## Werfverslag 16 voor project: Zwaluwenlaan 15 | 8430 Middelkerke (BE)

Residentie Aton: renovatie voor- en achtergevel

Nummer: 1070RAW-16

Datum: donderdag, 01 februari 2024

**Betonherstel binnenstructuur:** (tegensprekelijke opmeting van de reeds uitgevoerde werken)

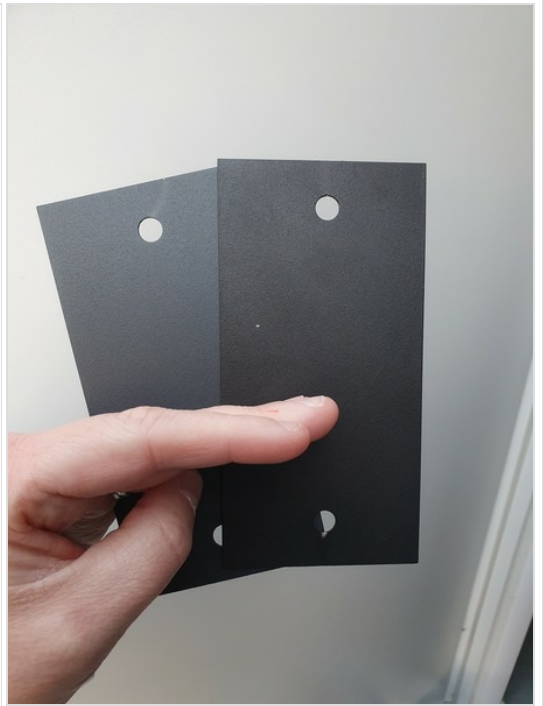
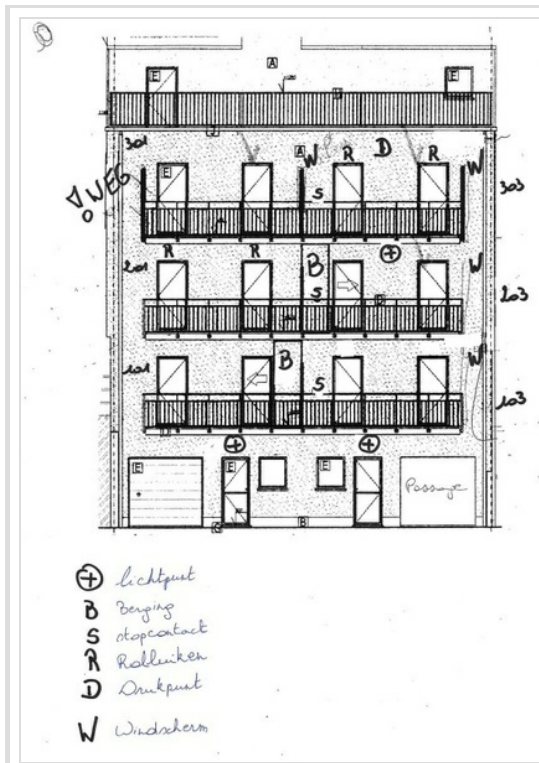
1. Voorgevel:

a) verdieping 1

\* Kolom links:  $2,5\text{dm} \times 11,5\text{dm} + 2 \times 0,5\text{dm} \times 11,5\text{dm} = 40,25\text{dm}^2$

\* Kolom rechts:  $2,5\text{dm} \times 17,0\text{dm} + 2 \times 0,5\text{dm} \times 17,0\text{dm} = 59,50\text{dm}^2$

c) verdieping 3

\* Kolom center:  $2,5\text{dm} \times 10,3\text{dm} + 2 \times 0,2\text{dm} \times 10,3\text{dm} = 31,93\text{dm}^2$

\* Kolom rechts:  $2,5\text{dm} \times 10,9\text{dm} + 2 \times 0,2\text{dm} \times 10,9\text{dm} = 33,79\text{dm}^2$
